RESOLUCIÓN DE GERENCIA MUNICIPAL
N° 134 - 2025 - GM/MDY

Informe N.° 014-2025-MDY/GIDUR-RO/EBRZC del Responsable Técnico del "MANTENIMIENTO DE LAS REDES DE AGUA, DESAGÜE Y PLUVIAL COLINDANTE A LA LOSA DEPORTIVA EL CERRO Y COMPLEJO DEPORTIVO EL TORIL EN EL DISTRITO DE YARABAMBA, AREQUIPA, AREQUIPA", recibido en fecha 27 de junio del 2025 por la Supervisión del Mantenimiento; Informe N.° 003-2025-GIDUR/ACVC-SUP de la Supervisora del Mantenimiento, recibido en fecha 30 de junio del 2025 por la Gerencia de Infraestructura y Desarrollo Urbano y Rural; Proveedor N.° 6629-2025-GIDUR-MDY de la Gerencia de Infraestructura y Desarrollo Urbano y Rural, recibido en fecha 30 de junio del 2025 por el Área de Obras Públicas; Carta N.° 246-2025/AOP-FFGCH/MDY del Jefe del Área de Obras Públicas, recibido en fecha 10 de julio del 2025 por la Supervisión; Informe N.° 047-2025-MDY/EBRZC-RT del Responsable Técnico; Informe N.° 005-2025-GIDUR/ACVC-SUP de la Supervisora del Mantenimiento, recibido en fecha 16 de julio del 2025 por el Área de Obras Públicas; Informe N.° 2344-2025-AOP-FFGCH/MDY del Jefe del Área de Obras Públicas, recibido en fecha 21 de agosto del 2025 por la Gerencia de Infraestructura y

➤ 02.01.02 TRAZO, NIVELES Y REPLANTEO DURANTE LA OBRA

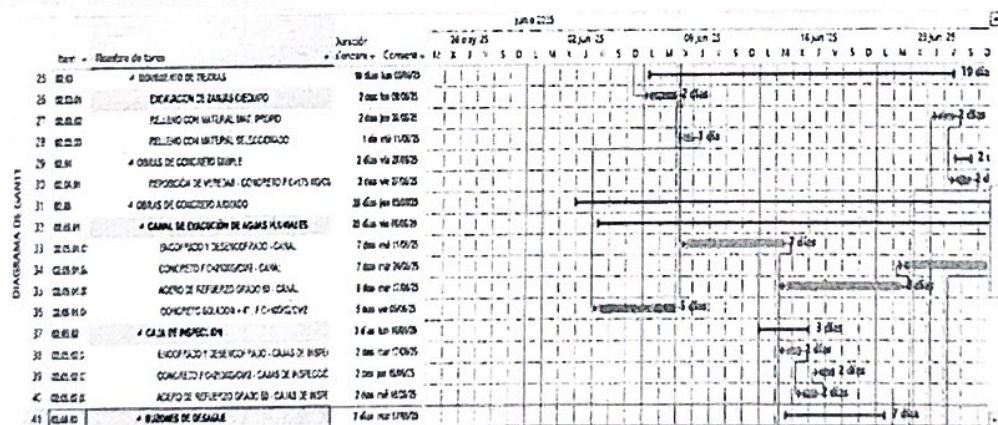
- **ASIENTO N°04 – Del Responsable Técnico: (05/06/25)**
"Se indica a la supervisión que es necesario el REQUERIMIENTO 4388. SERVICIO DE TOPOGRAFIA INCLUYE EQUIPOS Y OPERADOR, para ejecutar la actividad 02.01.02. TRAZO, NIVELACION Y REPLANTEO DURANTE LA OBRA."

➤ 02.03.01 EXCAVACIÓN DE ZANJAS C/EQUIPO

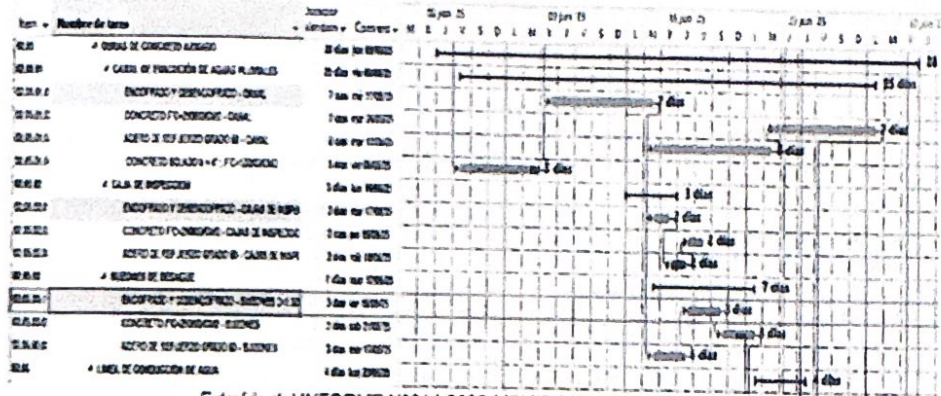
- **ASIENTO N°24 – Del Responsable Técnico: 24/06/25**
"Se indica a la supervisión que al momento de la excavación se halla la roca fija y para continuar con la partida 02.03.01. Excavaciones de zanjas c/equipo (en tuberías de agua y desagüe) se debería considerar la partida adicional fracturado y fragmentación de roca fija con maquinaria (martillo hidráulico) con un metrado de 63.90m3. Se indica a la supervisión la necesidad de las consultas sobre el mantenimiento al proyectista para su pronunciamiento acerca de las excavaciones en roca fija, las cuales en la ficha técnica aprobada no indican ese tipo de suelo ni excavación, salvo aprobación de la supervisión."

PARTIDAS NUEVAS			
Item	PARTIDA	Cuaderno de obra	Justificación
01	FRAGMENTADO Y FRAGMENTACION DE ROCA FIJA CON MAQUINARIA (MARTILLO HIDRAULICO)	Asiento N° 18. DEL RESPONSABLE TECNICO [18/06/25]: Se comunica que al momento de la excavación en la progresiva 0+056.22 se ha hallado que en el terreno natural hay presencia de roca fija a lo largo de gran parte del trayecto de la excavación lo que dificulta el avance. Asiento N° 24. DEL RESPONSABLE TECNICO [24/06/25]: Se indica a la supervisión que al momento de las excavaciones y halla roca fija y para continuar con la partida 02.03.01 excavaciones de zanjas con equipo (en tuberías de agua y desagüe) se debería considerar la partida adicional de FRAGMENTADO Y FRAGMENTACION DE ROCA FIJA CON MAQUINARIA (MARTILLO HIDRAULICO) con un metrado de 63.90 m3. Se indica a la supervisión la necesidad de las consultas sobre el mantenimiento al proyectista para su pronunciamiento acerca de las excavaciones en roca fija, las cuales en la ficha técnica aprobada no indican ese tipo de suelo ni excavación, salvo aprobación de la supervisión". Asiento N° 08. DEL RESPONSABLE TECNICO [10/06/25]: Se consulta a la supervisión sobre la ubicación de drenaje pluvial mediante boca tormenta y rejillas, los cuales no se han considerado en la ficha técnica, pero son necesarios para evacuar la acumulación de agua en las progresivas 0+000 y 0+010, del canal proyectado.	Esta partida tiene como unidad de medida el metro cubico y la cantidad a considerar es de 63.90 m3, puesto que no se contempló en los metrados del presupuesto base la excavación zanjas.

*Se continúan con los trabajos de acuerdo a la programación y ejecución del mantenimiento, se viene ejecutando las partidas de habilitación de acero, encofrado y desencofrado y realización de los vaciados en el canal, verificándolos niveles y cotas de acuerdo a los planos y proceso constructivo, respecto al asiento N°24. La supervisión aprueba la partida adicional: Fracturado y Fragmentación de roca fija en excavaciones (63.90m3).

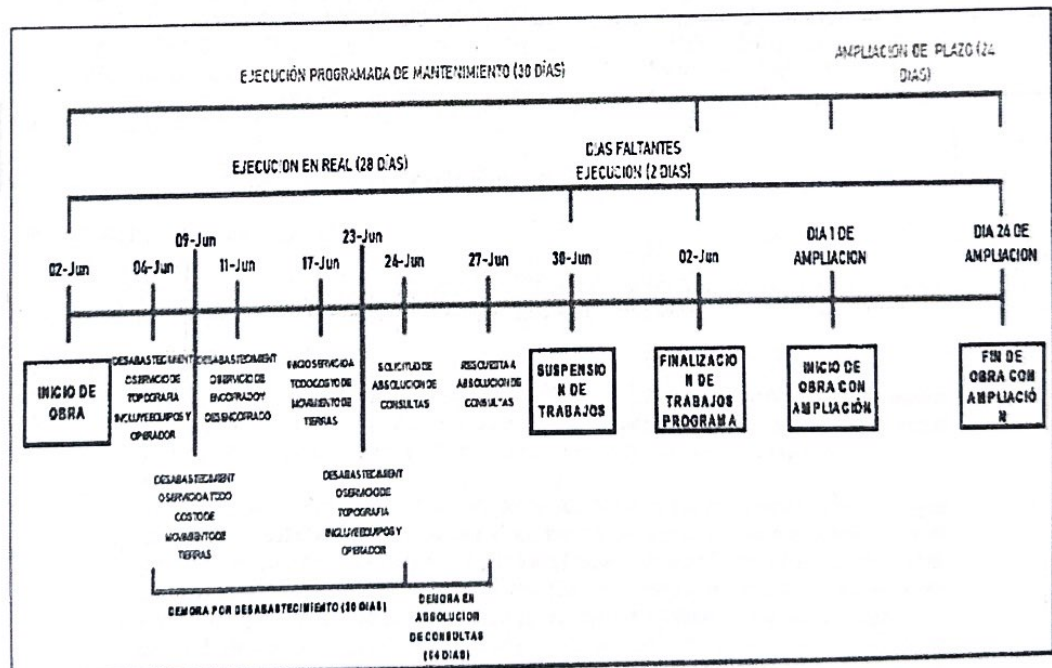
Como se mencionó previamente por el responsable técnico y la supervisora de mantenimiento, una de las dificultades que perjudica en el tiempo de ejecución ha sido el desabastecimiento de servicios como servicio de topografía, servicio a todo costo de movimiento de tierras, servicio de encofrado y desencofrado.

El inicio de la causal por a) desabastecimiento de materiales y/o insumos inicia con la partida 02.01.01 TRAZO, NIVELES Y REPLANTEO INICIAL que según la programación de mantenimiento inicia el 04/06/2025 afectando la ruta crítica y culmina el 23/06/2025 fecha en que se levantó la causal por desabastecimiento de materiales.

La segunda causal por b) Demora en la absolución de consultas inicia el 24/06/2025, mediante asiento de cuaderno N°24 de fecha 24/06/2025 el responsable técnico indica lo siguiente: "Se indica a la supervisión que al momento de la excavación se halla roca fija y para continuar con la partida 02.03.02. Excavaciones de zanjas c/ equipo (en tuberías de agua y desagüe) se deberá considerar la partida adicional de fracturado y fragmentación de roca fija con maquinaria (martillo hidráulico) con un metrado de 63.90m3 se indica a la supervisión la necesidad de las consultas sobre el mantenimiento a proyectista para pronunciamiento acerca de las excavaciones en roca fija, las causales en la ficha técnica aprobada no indican ese tipo de suelo de excavación", absolviéndose las consultas por la supervisión el 27/06/2025, levantándose la causal b).

Según la reprogramación física, se afectó la ejecución de la ruta crítica.
